DIAGNÓSTICO DEL NIVEL DE IMPLEMENTACIÓN DE LA NORMA NTC 6047 "ESPACIOS DE SERVICIO AL CIUDADANO EN LA ADMINISTRACIÓN PÚBLICA" EN ÁREA DE ATENCIÓN AL CIUDADANO EN EL DISTRITO TURÍSTICO Y CULTURAL DE CARTAGENA DE INDIAS, CON EL FIN DE IDENTIFICAR AVANCES, BRECHAS Y ACCIONES DE MEJORA

Equipo de Secretaría General - Atención al Ciudadano – DADIS Sede Manga

Responsable del Diagnóstico: Ingesa Consultores

Norma de referencia: NTC 6047:2013 – "Gestión de la calidad en la atención al ciudadano"

Ilustración 4

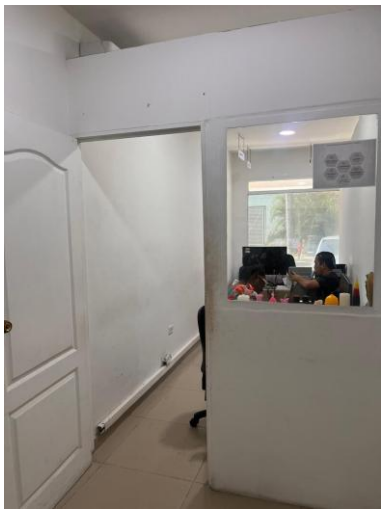
El botiquín de primeros auxilios contiene elementos vencidos, lo que compromete la respuesta efectiva de la entidad ante una emergencia médica.
